PM – Blomgatan 5C

Utlåtande ang. ombyggda takstolar

PM/Rapport

Fig. 1.

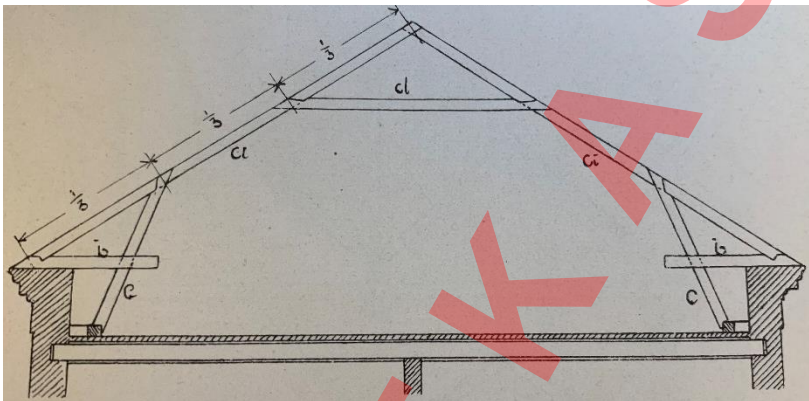
Innan takstolarna byggdes om av entreprenören var utformningen enligt s.k. "Svensk takstol", se fig. 1.

1. Tass och högben har avlägsnats.
2. Hanbjälken har flyttats upp.

Tassen och högbenet tar tillsammans upp de horisontella lasterna vid takfoten, på så vis att de bildar en sammanhållande enhet med överramen, kan jämföras med en flyttkartong där snedsträvan/tassen motsvarar kartongens botten. Innan man viker in botten är kartongen inte stabil i sidled.

I det aktuella fallet på Blomgatan har entreprenören rivit högben och tass utan att ersätta dem med någonting. Överramen har förstärkts, ordentligt, och lagts upp på ytterväggens krön på ett s.k. hammarband. Vertikalt har man tagit hand om lasterna, men de horisontella lasterna har man inte tagit i beaktning.
